1_a.31_Apertura del viario prolongación de la Calle Sigüenza

(hoja 14-16 del plano de ordenación pormenorizada completa)

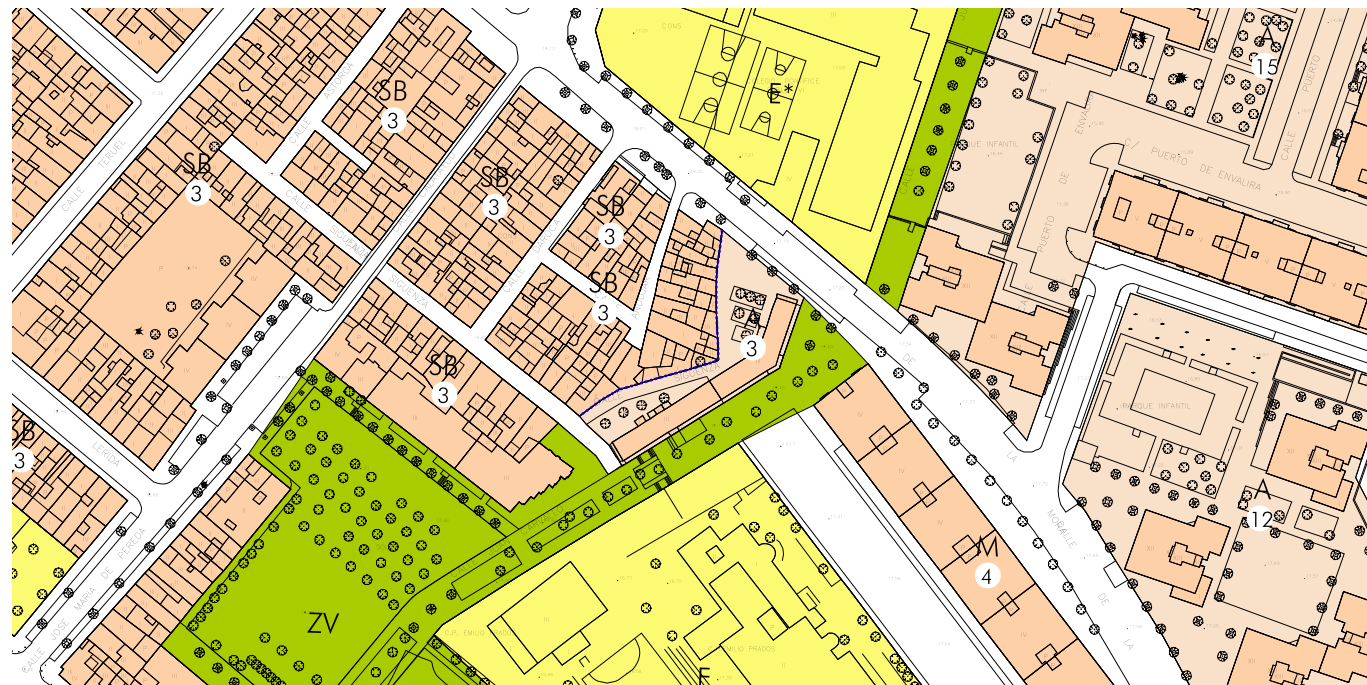
El error de incorporación detectado en la calle Sigüenza consiste en que no se ha recogido la modificación puntual 4.2.11 del Tomo I del PGOU anterior, aprobada definitivamente el 4 de noviembre de 1992, que se justifica en la continuación y apertura de la calle Sigüenza a calle de la Mora para permeabilizar la zona.

En el Texto Refundido aparece tramada como espacio libre de la parcela residencial en edificación Abierta (A), con fachada a la mencionada calle ya ejecutada e identificada en el callejero.

Se propone su corrección tramando el viario público existente. De igual modo, y con el fin de hacer coherente la subsanación de dicho error con la edificación materializada, se corrige la etiqueta sustituyéndola por la zona de ordenanza en Manzana (M).
